Wijkvereniging Duttendel en Wittebrug

Plesmancommissie

Datum: 19 december 2019

Aan:
IMPACT VASTGOED
Postbus 21611
3001 AP Rotterdam
Bart Dura
Algemeen directeur

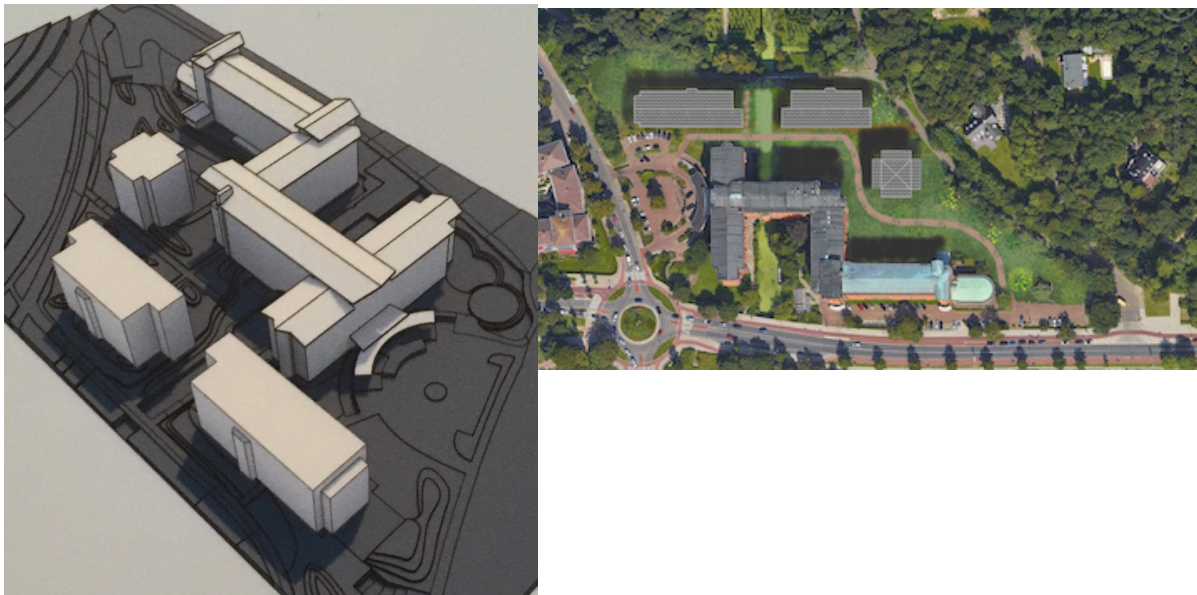
Gelet op deze visie zijn wij beslist niet tevreden met het ontwerp. De nieuwbouw vormt geen harmonie met de omgeving. De massaliteit van bebouwing legt een onevenwichtige druk op de enerzijds statige en anderzijds landelijke omgeving. De hoge bouw langs de Kwekerijweg doet afbreuk aan het informeel landelijke karakter. De twee poorttorens langs de sprank overheersen het monument. De hoge bouw richting Plesmanweg - Badhuisweg sluit zeker niet aan bij bestaande bebouwing. Bovendien ontnemt de nieuwbouw deels het vrije zicht op de voorgevel van het KLM-gebouw vanaf de Badhuisweg. Parkeren zal voor een groot deel toch bovengronds zijn op bestaande parkeerplaatsen rond het rijksmonument, waardoor beoogde vergroening achterwege blijft. Verder hebben wij grote zorgen over verkeer op de Kwekerijweg: hulpdiensten, pakketbezorging, vuilnisophaal enz. Daarnaast hebben wij zorgen over de verkeersveiligheid op de kruising Badhuisweg - Van Lennepweg vanwege de beoogde in/uitrit van een parkeergarage.
